調 查 報 告

參、案由：據訴，最高法院107年度台上字第1283號判決，鄭姓被告被訴業務過失致人於死案，於第一、二審法院審理過程中，關於「結構設計有無低估靜載重」之爭議，法院據以判刑所認定之鑑定報告等科學證據，似因有誤，致法院疑有應調查之證據而未予調查。究實情為何？有無判決違背法令致人民受冤之情事？有深入瞭解之必要案。

圖3 柱總軸力的疊加²²

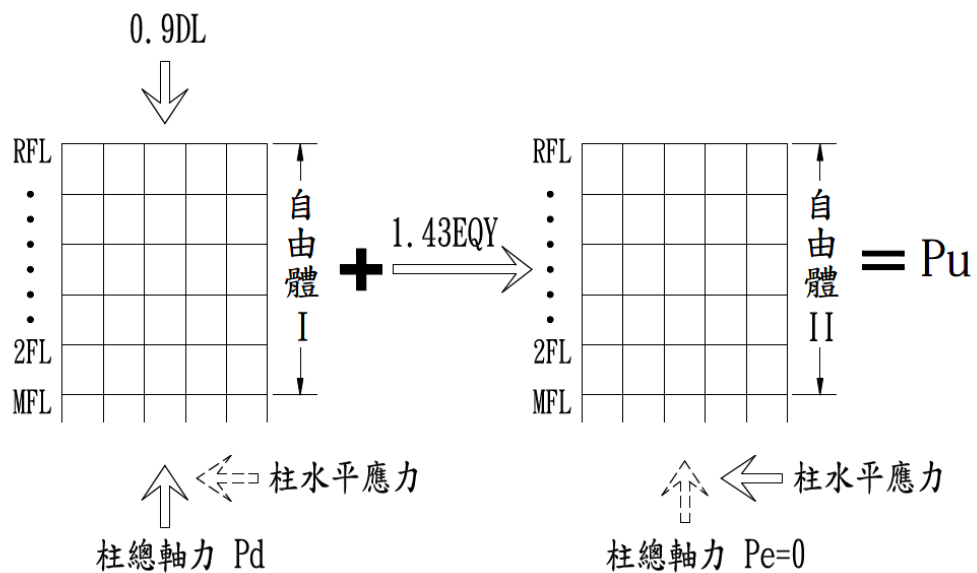
(1)依結構力學原理，垂直載重(0.9DL)和水平橫力(1.43EQ_Y)可以依據力的平衡原理取自由體(如圖3)個別計算，再利用疊加原理將兩種力加總得到最後結果；在本案中所謂力的平衡是指柱的總軸力Pu會等於輸入垂直載重(0.9DL)產生的軸力和輸入水平橫力(1.43EQ_Y)產生的軸力兩種軸力的總合。

(2)圖3中，輸入垂直載重為0.9DL，輸入水平橫力為1.43EQ_Y。從自由體力的平衡關係中，柱總軸力Pu為垂直載重0.9DL產生的軸力Pd和水平橫力1.43EQ_Y產生的軸力Pe的總合，依據力平衡原理Pd=0.9DL而Pe=0(只有水平橫力作用下，垂直應力為零)，故Pu=Pd+Pe=0.9DL。而

控制載重的MF樓層柱(即1樓柱)軸力Pu的總合力等於MF至屋頂層各樓層靜載重的總合，故MF樓層柱即為靜載重的總合力，而MF(一樓)柱總合力Pu為15,761公噸(如表4)。可知

$$0.9DL = 15761$$

$$\text{故 } DL = \frac{15761}{0.9} = 17512 t$$

即原結構計算書的輸入靜載重應該為17,512公噸，比鑑定報告的16,200公噸，超計1,312公噸約8.1%，故原結構計算書載重並未低估。

圖2 柱總軸力的疊加⁴⁵

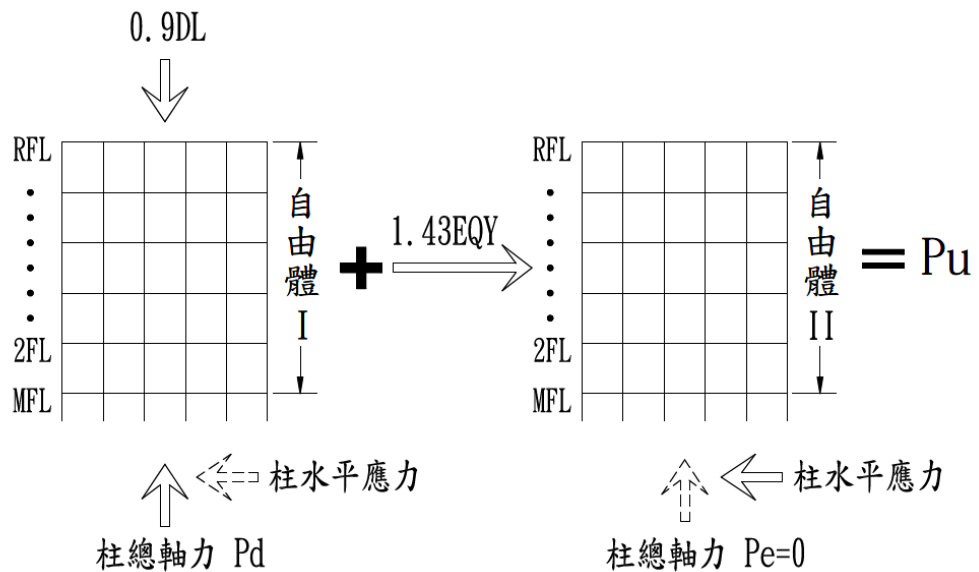
（1）依結構力學原理，垂直載重（0.9DL）和水平橫力（1.43EQ_Y）可以依據力的平衡原理取自由體（如圖3）個別計算，再利用疊加原理將兩種力加總得到最後結果；在本案中所謂力的平衡是指柱的總軸力Pu會等於輸入垂直載重

(2) 圖2中，輸入垂直載重為0.9DL，輸入水平橫力為1.43EQ_Y。從自由體力的平衡關係中，柱總軸力Pu為垂直載重0.9DL產生的軸力Pd和水平橫力1.43EQ_Y產生的軸力Pe的總合，依據力平衡原理Pd=0.9DL而Pe=0（只有水平橫力作用下，垂直應力為零），故Pu=Pd+Pe=0.9DL。而控制載重的MF樓層柱(即1樓柱)軸力Pu的總合力等於MF至屋頂層各樓層靜載重的總合，故MF樓層柱即為靜載重的總合力，而MF(一樓)柱總合力Pu為15,761公噸（如表2）。可知

$$0.9DL = 15761$$

$$\text{故 } DL = \frac{15761}{0.9} = 17512 t$$

即原結構計算書的輸入靜載重應該為17,512公噸，比鑑定報告的16,200公噸，超計1,312公噸，約8.1%，故原結構計算書載重並未低估。
